044

06/12/2011

Technical Bulletin

Ustawianie napięcia paska w silnikach PSA 2.2 HDI

Zdj. 1

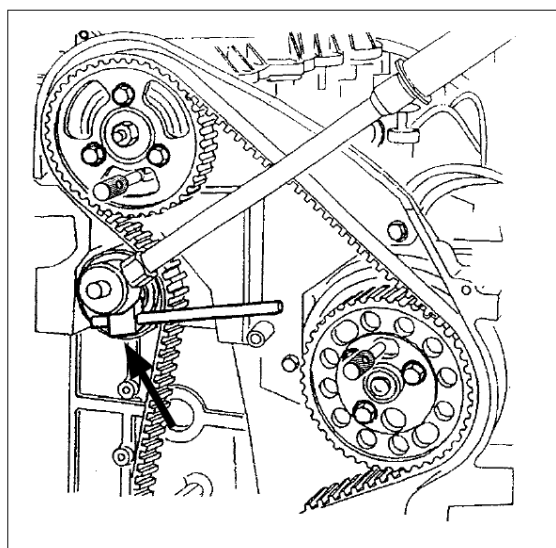
- Pasek jest założony standardowo i napięty poprzez obrót koła napinacza w kierunku przeciwnym do obrotu wskazówek zegara przy użyciu narzędzia Gates nr GAT4567 lub GAT4568. Obydwa narzędzia wchodzi w skład zestawu GAT4820 (nr OE 0188-J1 lub 0188-J2) (Zdj. 1).

Zdj. 2

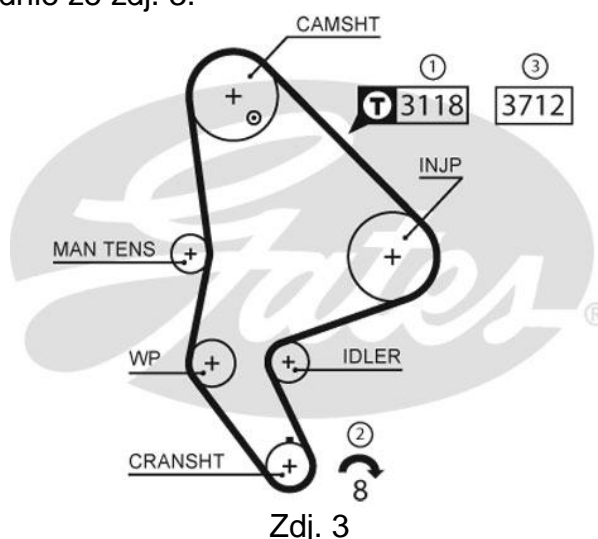
- Narzędzie to jest niezbędne do obracania napinacza i utrzymania w określonej pozycji przy dokręcaniu śruby blokującej (25 Nm) (Zdj. 2).
